改善箇所説明図

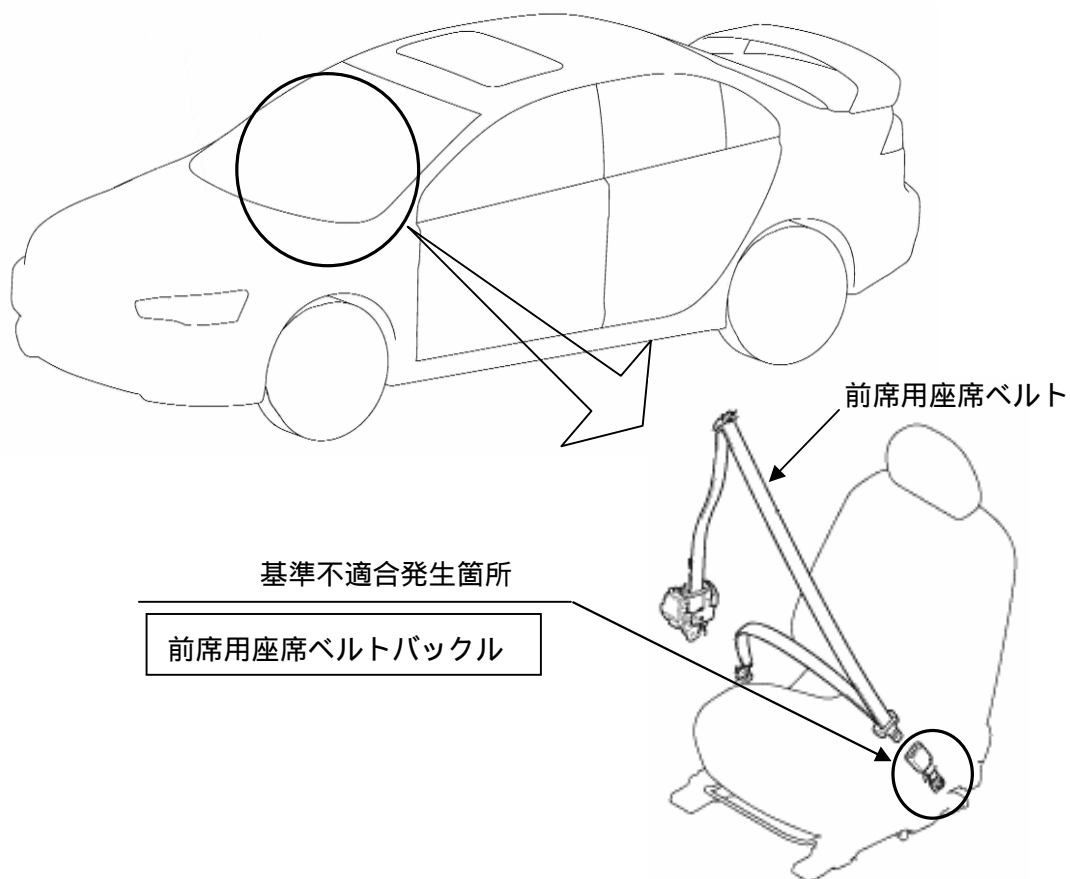
前席用座席ベルトのバックルにおいて、バックルの組立工程が不適切なため、バックル内部構成部品が折損しているものがある。そのため、当該折損破片がバックル内部に噛み込むと、ベルトを装着できなくなるおそれがある。

全車両、当該バックルを良品と交換する。

識別：助手席ドアアッパーヒンジのドア側取付けボルト（下側）頭部に白または黄色のペイントを塗布する。
